# 社内連絡書

件名: KX6 侧出风机组风扇马达防烧毁对策

◎对象机种: MHAQ 青岛生产侧出风 KX6 机组 FDC280KXE6G 及 FDC335KXE6G  
 机号: FDC280KXE6G: E28301106SF~ FDC335KXE6G: E33300548SF~

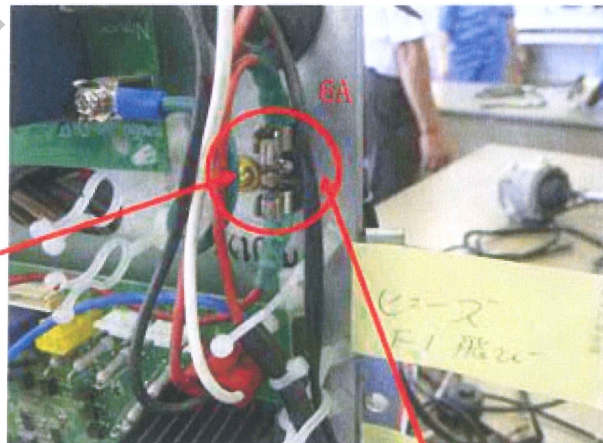
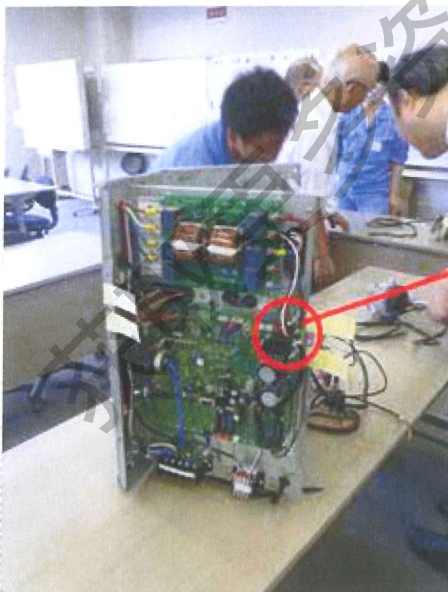
◎对策方法: 把室外机 F1 保险丝从原先的 10A, 更换成对策品 6A 的新保险丝, 并在保险丝边用记号笔标注“6A”。记录对应完成机号, 并收集保留旧保险丝。

10A → 6A

用记号笔标注“6A”
